**PROGETTO DI LOTTIZZAZIONE  
RESIDENZIALE DENOMINATO  
"Santa Lucia"**

**INTEGRAZIONE ALLA RELAZIONE GEOLOGICO-TECNICA**

*(L.R. 3 gennaio 2005 n. 1, art. 62 - D.P.G.R. 25 ottobre 2011 n. 53/R)*

La presente perizia viene redatta a seguito della **richiesta di integrazioni** da parte del Settore Genio Civile di Bacino del Fiume Arno – Toscana centro relativamente al **deposito n. 38 del 22/07/2015** delle indagini geologico-tecniche di supporto al “Piano di Lottizzazione del comparto n. 5, zona C sottozona C2 UTOE 1B6 Santa Lucia” sito in Via Podere degli Olmi nel territorio comunale di Pontedera – PI (vedi corografia di figura 1).

**Figura 2 - Stralcio CARTA DELLA PERICOLOSITÀ IDRAULICA**

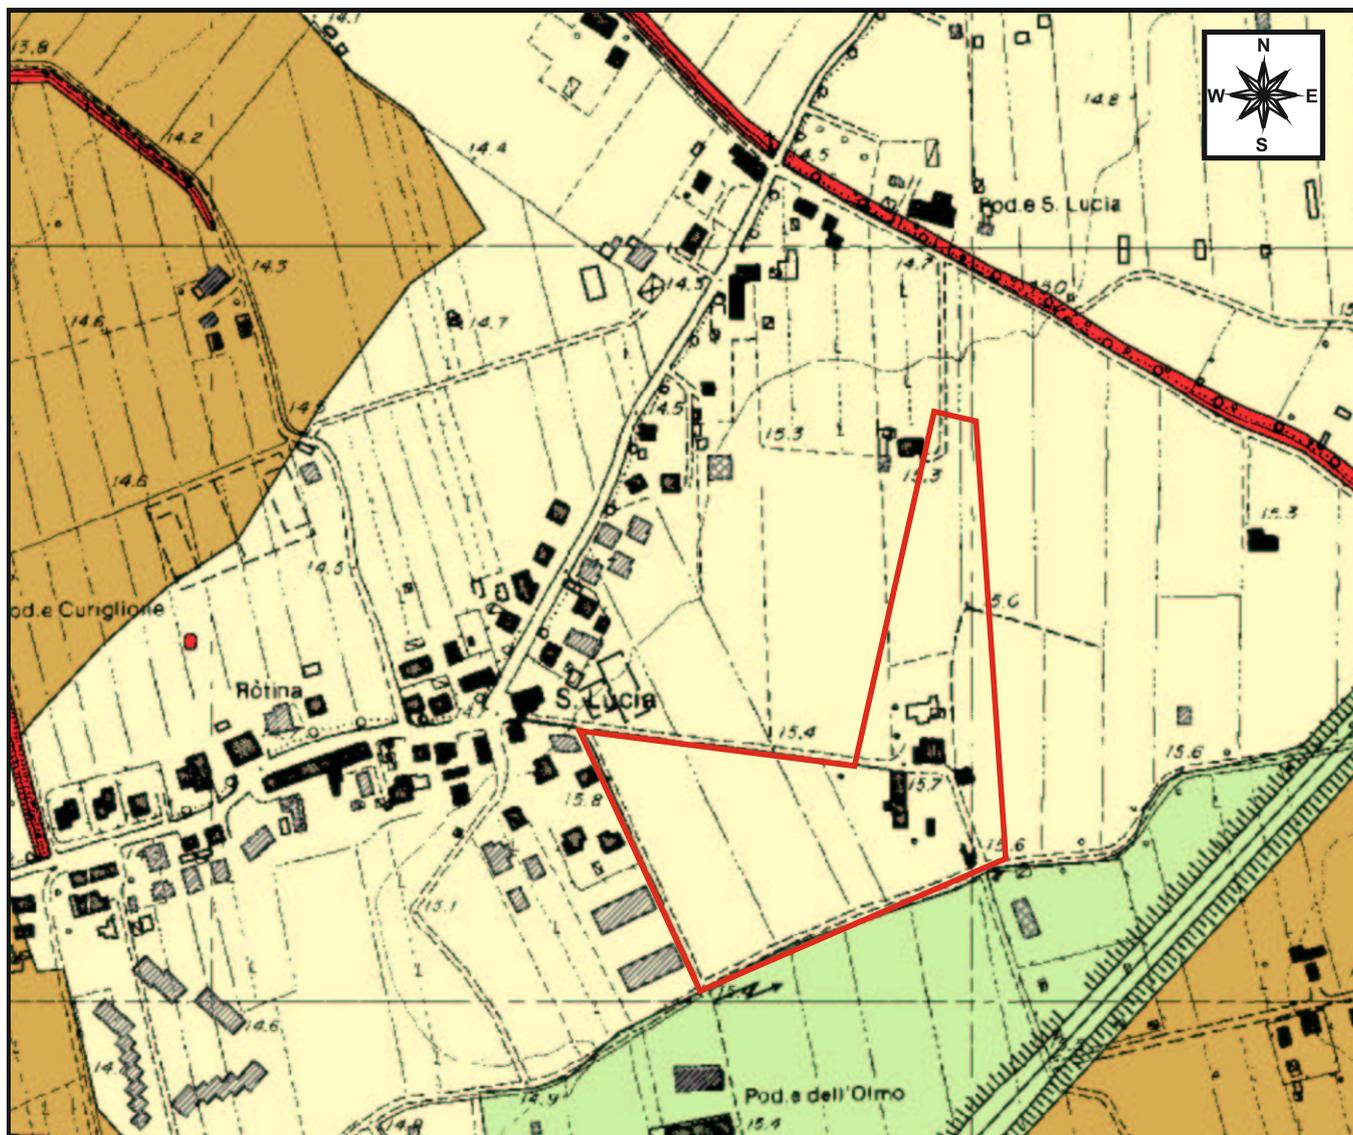
Nello specifico, secondo lo studio idraulico redatto a supporto del vigente P.S. comunale, l'area in esame risulta interessata da allagamenti per eventi compresi tra  $30 < Tr < 200$  anni, con un'altezza massima della lama d'acqua inferiore ai **30 cm** (vedi figure 2 e 3 allegate).

Secondo tale studio, infatti, l'area in esame è soggetta a fenomeni di esondazione (per tempi di ritorno compresi tra i 30 ed i 200 anni) con un **battente idraulico atteso inferiore ai 30 cm** (vedi figura 2).

Lo studio idraulico realizzato a supporto del vigente Piano Strutturale comunale, pone l'area di interesse, in occasione di un evento alluvionale con  $Tr < 200$  anni, ad essere soggetta ad un **battente massimo di 30 cm dal p.c.** (vedi figura 2).

In virtù di ciò, il progetto in esame prevede, per tutti i fabbricati da realizzare, **l'imposta del piano di calpestio del piano terra ad una quota non inferiore a 40 cm dal p.c. attuale** al fine di edificare in sostanziali condizioni di sicurezza idraulica e nel contempo garantire un sufficiente franco di sicurezza (vedi sezione tipologica B-B di figura 4).

Figura 4 - Sezione B-B (scala 1:100)

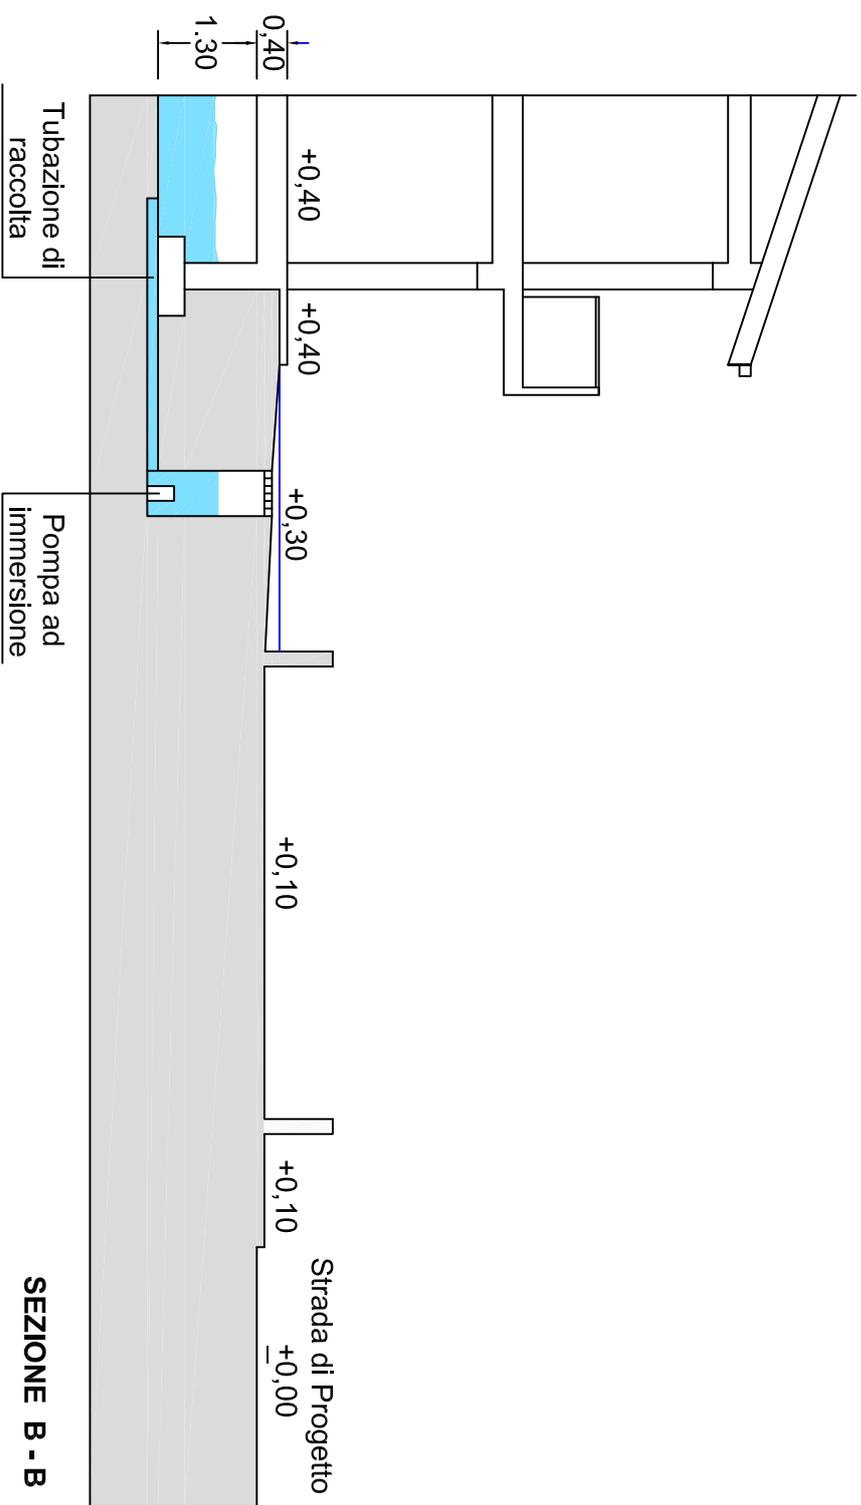
- Il progetto prevede di rialzare i resedi pertinenziali ad ogni singolo fabbricato sino ad una quota di + 30 cm rispetto alle quote dell'attuale p.c. al fine di mitigare il rischio idraulico per le zone prossime agli edifici (vedi sezione di figura 4).
- Le strade interne al comparto saranno realizzate con il piano carrabile alla stessa quota del p.c. attuale al fine di raccordarsi adeguatamente con la rete viaria circostante e allo stesso tempo garantire la trasparenza idraulica; ciò in accordo anche con quanto previsto al paragrafo 3.2.2.1 del D.P.G.R 53/R-11. Anche i parcheggi pubblici saranno realizzati a raso come prescritto al punto "b" del paragrafo 3.2.2.2 del D.P.G.R 53/R-11.

1. Vasche interrata al di sotto di ogni singolo fabbricato aventi uno sviluppo planimetrico analogo all'edificio di pertinenza ed un'altezza minima di **1,30 m** (vedi figura 4 allegata e tavola redatta dal progettista). Nello specifico saranno create delle intercapedini areate di adeguata capacità tra il piano di imposta delle fondazioni ed il solaio del piano terra che garantiranno, tramite la presenza di un "pozzetto di presa", lo stoccaggio temporaneo delle sole acque di esondazione (vedi tavola di progetto redatta dall'arch. Marcello Mazzetti). Tali acque, al termine dell'evento critico, saranno allontanate verso la fognatura bianca tramite pompa ad immersione. Le vasche garantiranno l'accumulo di circa **3018,60 mc** di acqua.

**Figura 5 - CARTA IDROGEOLOGICA E DEL RETICOLO MINORE**

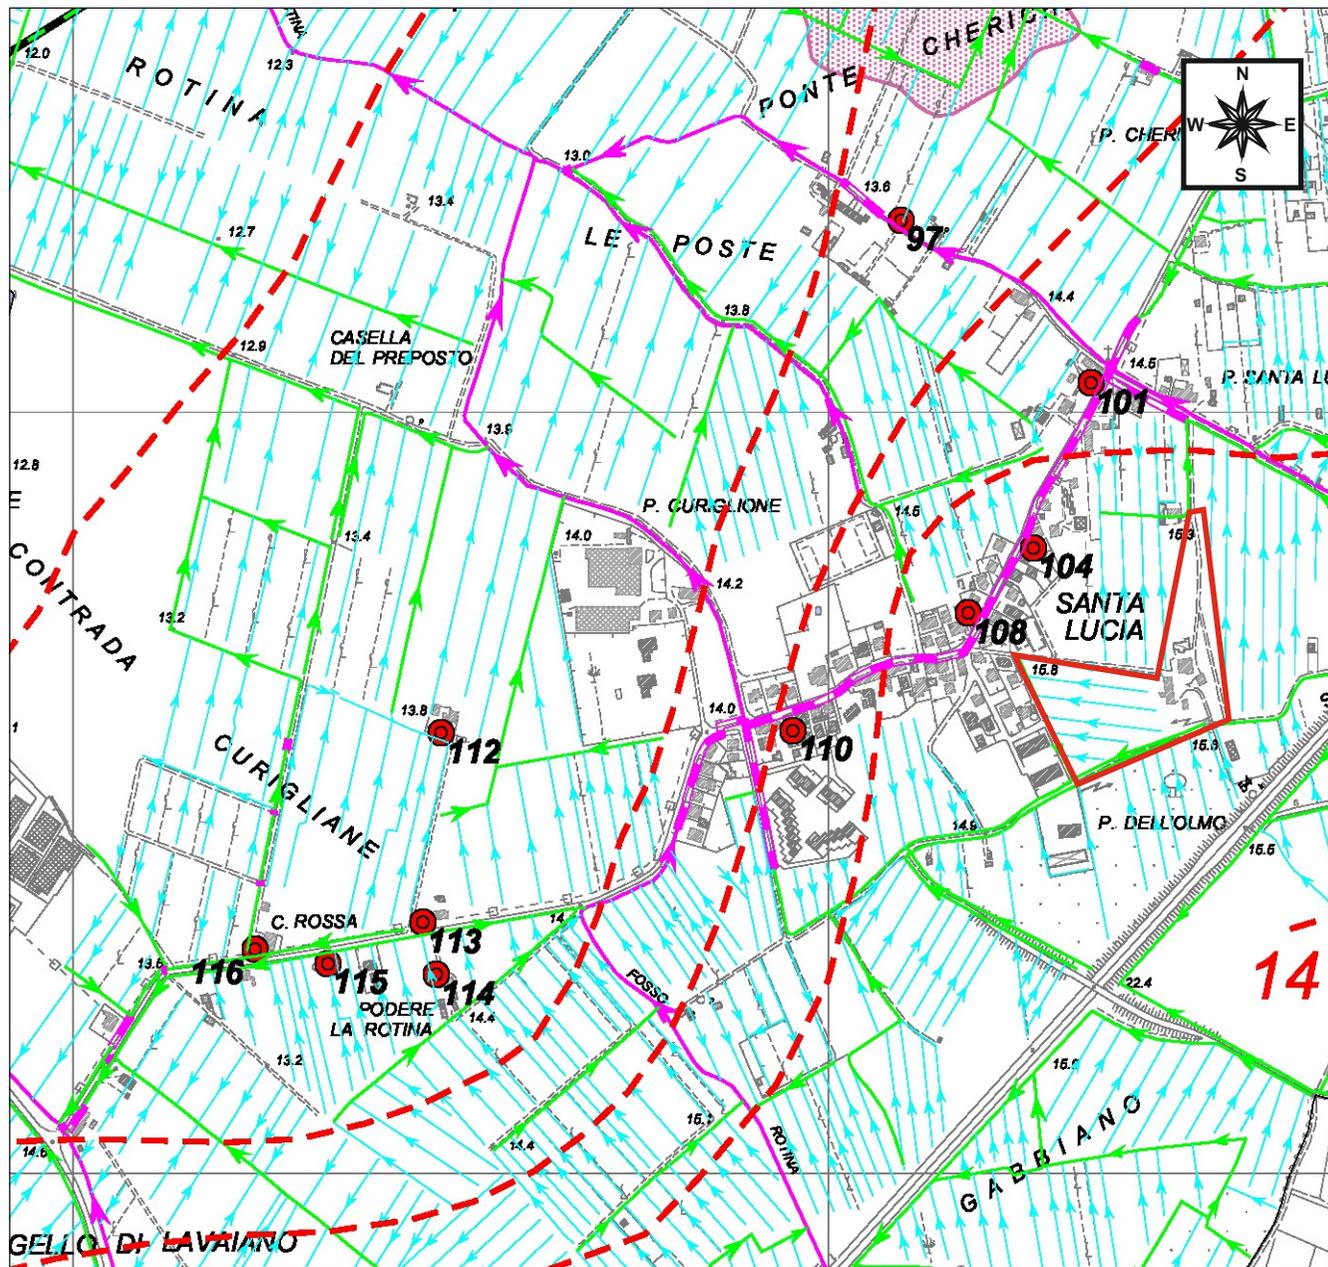
Nelle condizioni attuali l'area in esame risulta drenata da una serie di fosse e fossette che fanno capo a nord-ovest al Fosso della Rotina e quindi al canale scolmatore come mostrato schematicamente nella carta del reticolo minire prodotta a supporto del vigente P.S. (vedi figura 5 allegata).

**FIGURA 6 - Perimetrazione delle aree con pericolosità idraulica (livello di sintesi)**

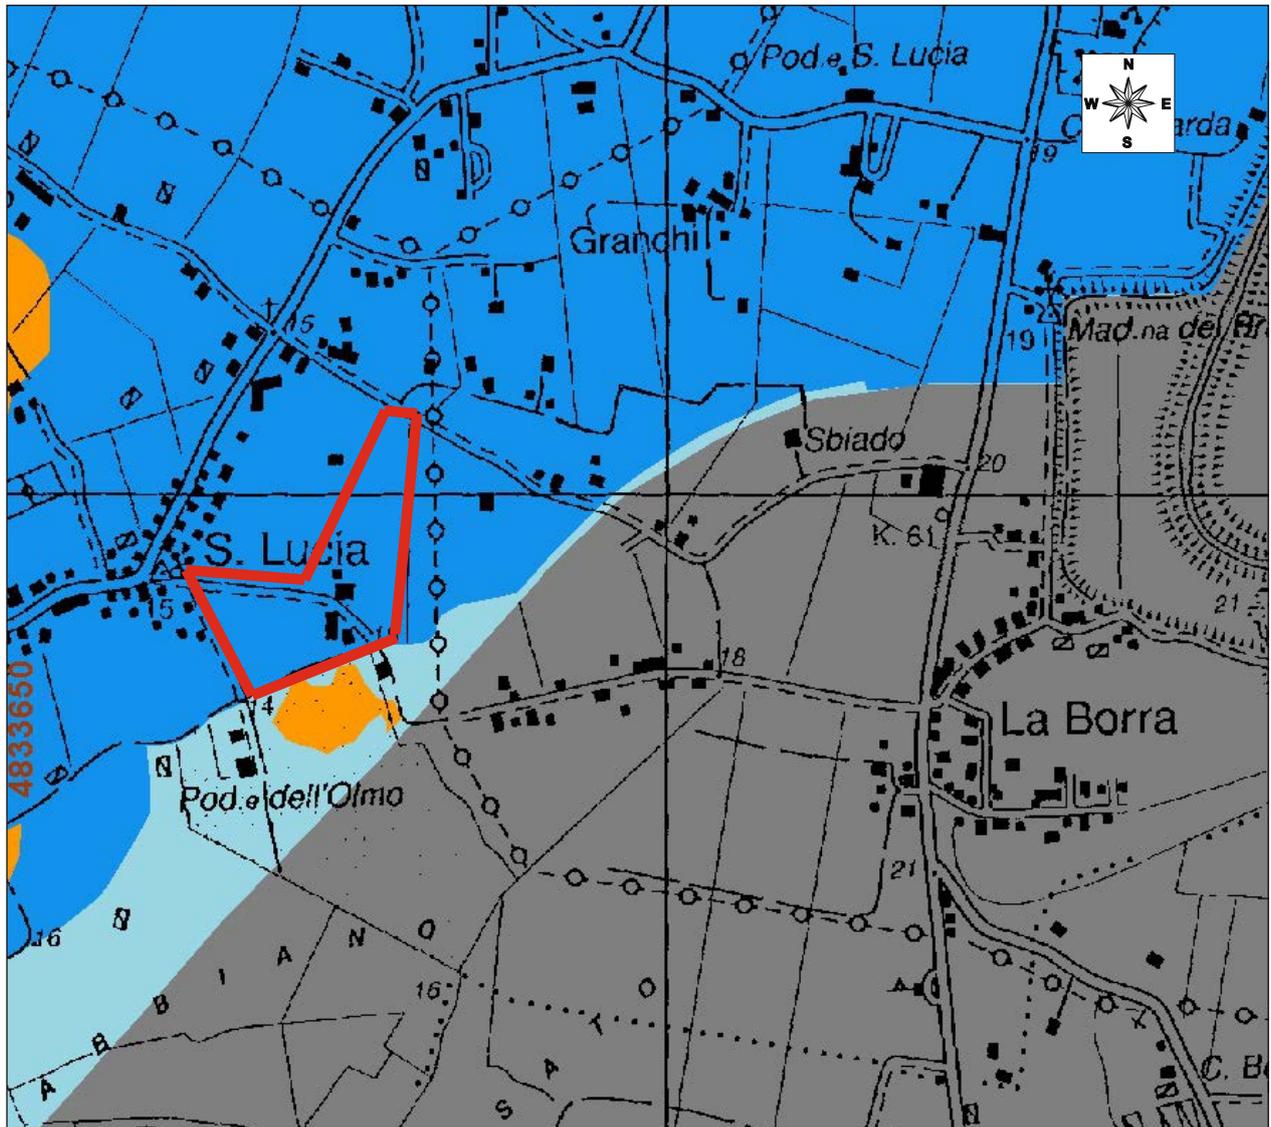
Relativamente al quadro conoscitivo disponibile presso l'Autorità di Bacino del Fiume Arno si specifica che per l'area in esame la perimetrazione della pericolosità idraulica del PAI deriva da una sintesi di informazioni di carattere storico inventariale oltre che dallo studio idraulico prodotto a supporto del P.S. di Pontedera al quale è stato fatto riferimento per la messa in sicurezza degli interventi previsti dal progetto in esame. **Tale studio idraulico è stato approvato dall'Autorità di Bacino del Fiume Arno con Decreto del segretario Regionale n. 5 del 29 Gennaio 2009.**

Quindi, Il battente utilizzato per la messa in sicurezza delle opere previste dal presente progetto **risulta coerente con quello relativo al quadro conoscitivo disponibile presso l'Autorità di Bacino del Fiume Arno.**

In figura 6 si riporta, infine, la carta della pericolosità redatta dall'Autorità di Bacino del Fiume Arno per l'area di indagine e rimasta in vigore sino al 31/12/2015.
